Mémoire en réponse à l'avis de l'Inspection Générale de l'Environnement et du Développement Durable (IGEDD)

Projet de centrale photovoltaïque de Saint-Antoine

Novembre 2025

Commune d'Ajaccio (20000)

Localisation des zones humides et du réseau hydrographique

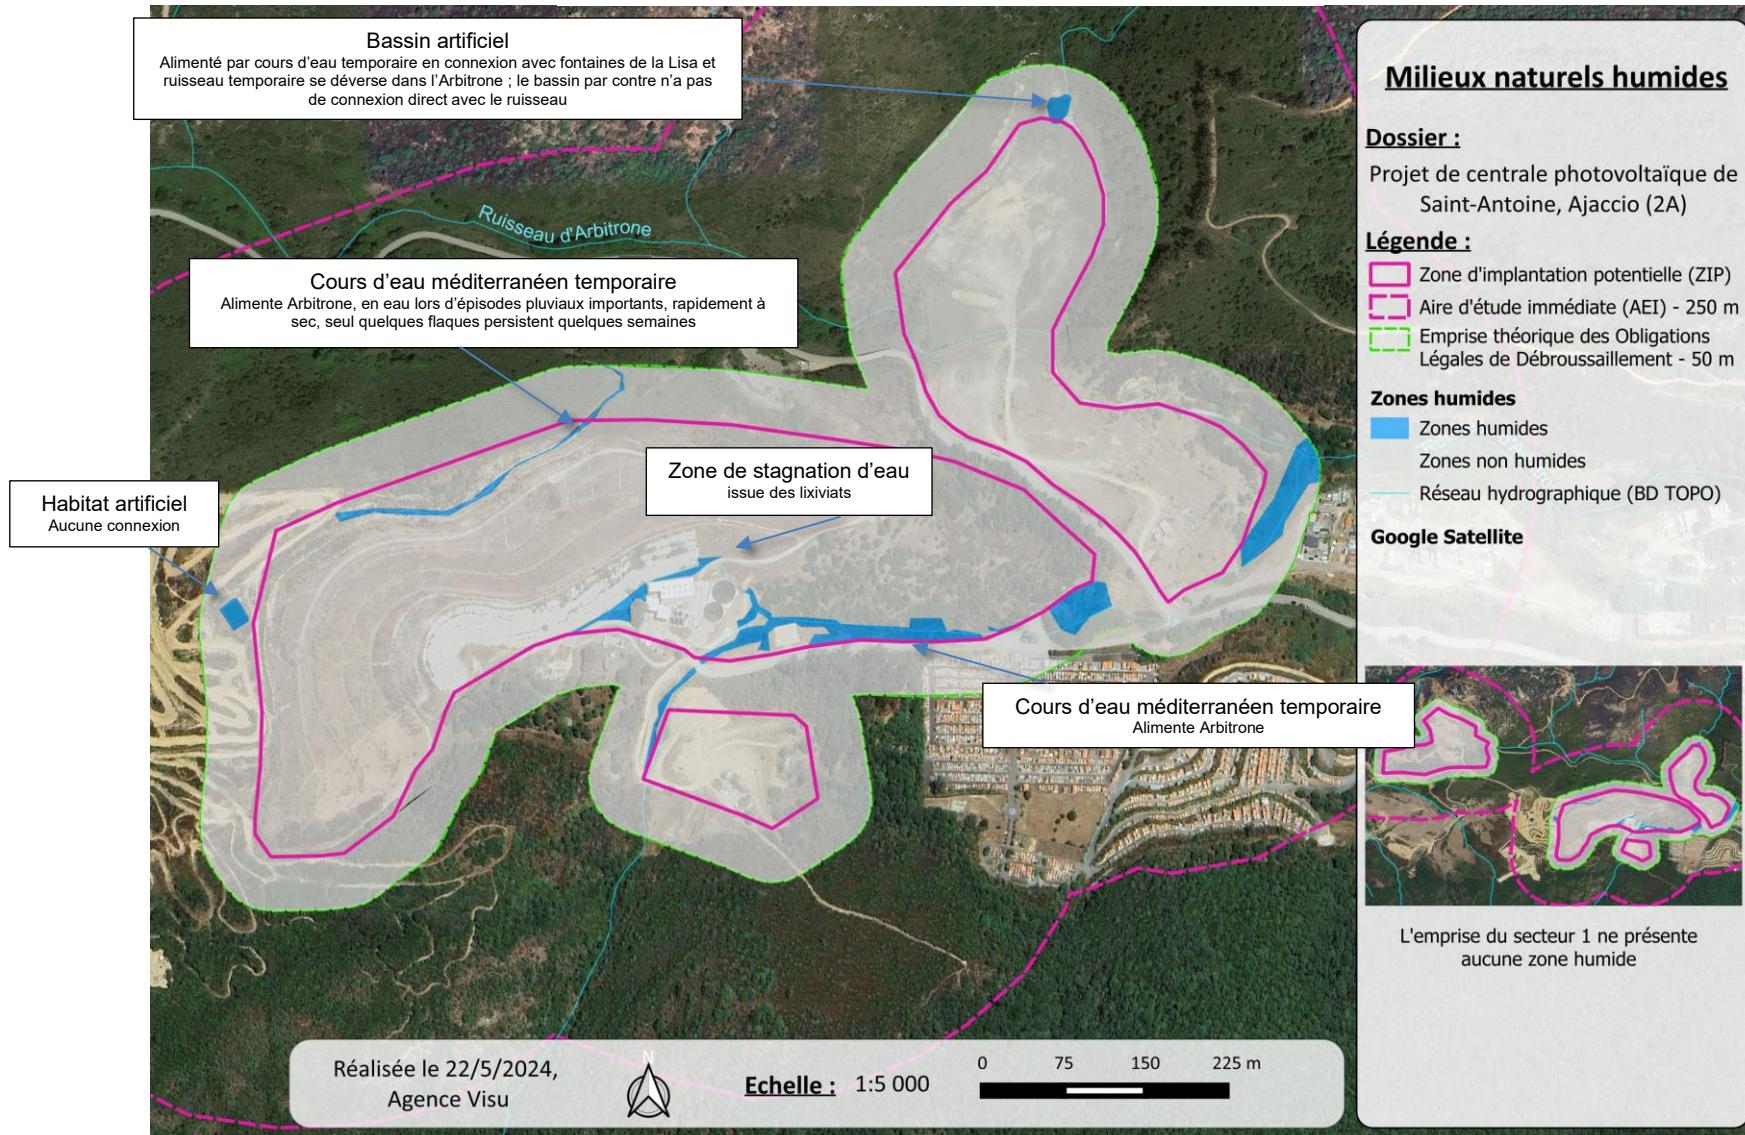
L'Ae recommande de compléter l'état initial avec le détail des surfaces et des fonctionnalités des zones humides (notamment entre elles) recensées dans les aires d'étude.

A la suite d'un évitement total des zones humides identifiées dans le cadre du projet, il n'a donc pas semblé pertinent de réaliser une étude de fonctionnalité des zones humides. En effet, cette étude a pour but de mieux dimensionner une potentielle compensation zones humides, qui n'est ici pas nécessaire car les zones humides sont préservées et leurs fonctionnalités maintenues.

Plan 2 : Evolution du plan de masse sur l'ancien CET

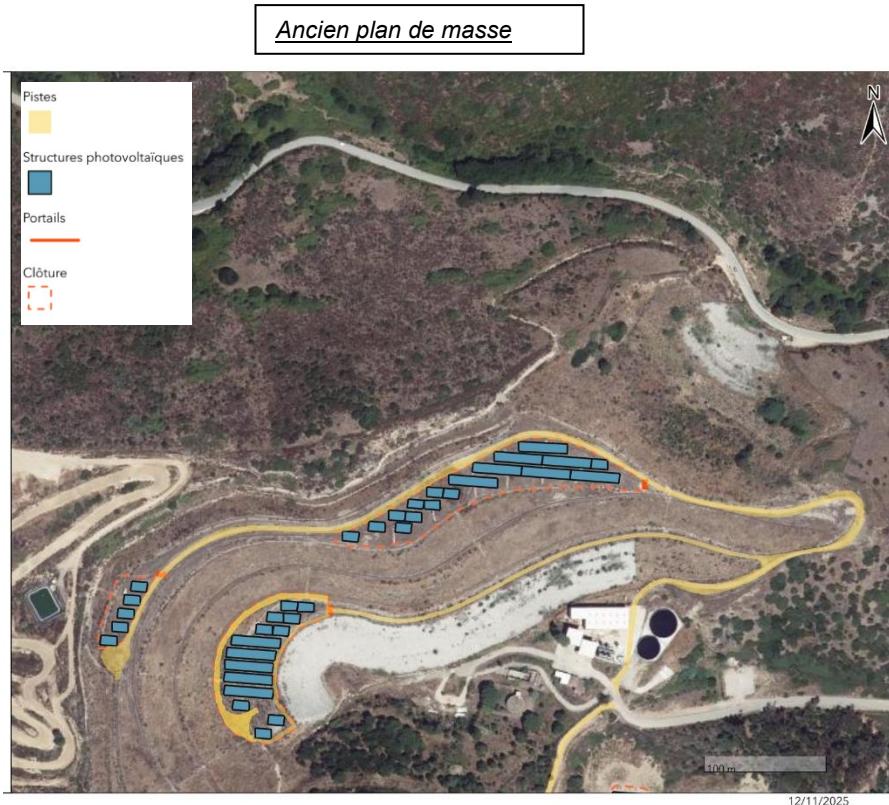
L'Ae indique dans son avis que le dossier ne traduit pas de mesures particulières vis-à-vis de l'intégration des trames vertes autour de la zone d'implantation, en particulier les zones de lisières autour des différents secteurs, afin de maintenir les couloirs de déplacement privilégiés pour de nombreux taxons faunistiques locaux.

Ancien plan de masse

Nouveau plan de masse
